## 改善箇所説明図

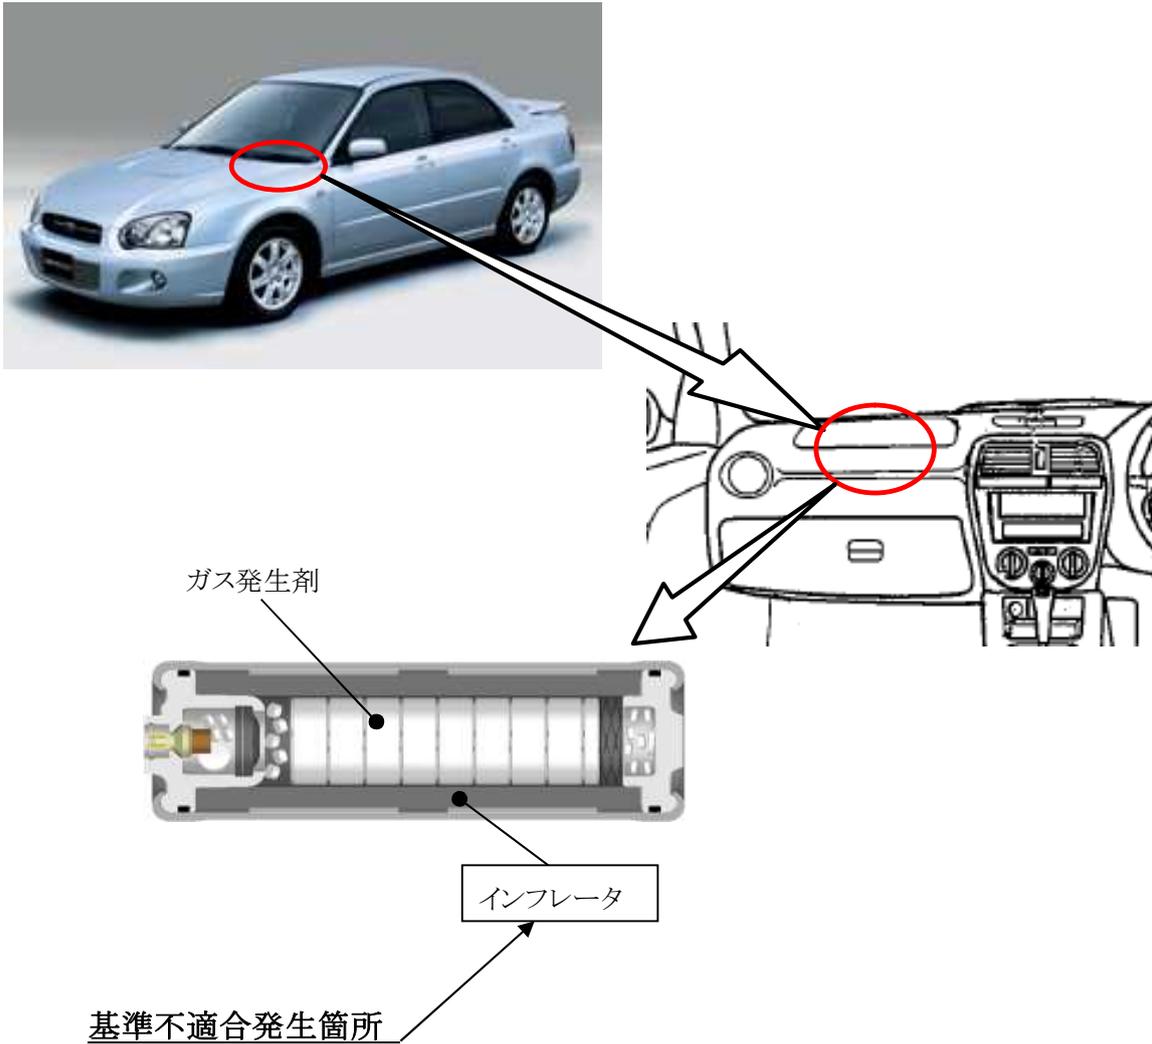
助手席用エアバッグのインフレーター(膨張装置)において、部品メーカーで市場回収品を調査した結果、インフレーター容器に気密不良のものがあることを確認した。このため、原因は判明していないが、エアバッグ展開時に正常に展開しないおそれがあるため、予防的措置として当該インフレーターを新品に交換する。

全車両、当該インフレーターを新品に交換するとともに、交換部品については全数回収して原因調査を実施する。なお、交換用部品の準備に時間を要することから、部品が供給できるまでの暫定措置として、助手席用エアバッグの機能を停止するとともに、助手席サンバイザ部に当該エアバッグが作動しない旨の警告を表示する。

車台番号打刻の1桁目の左側に黄色ペイントを2ヶ所塗布する。
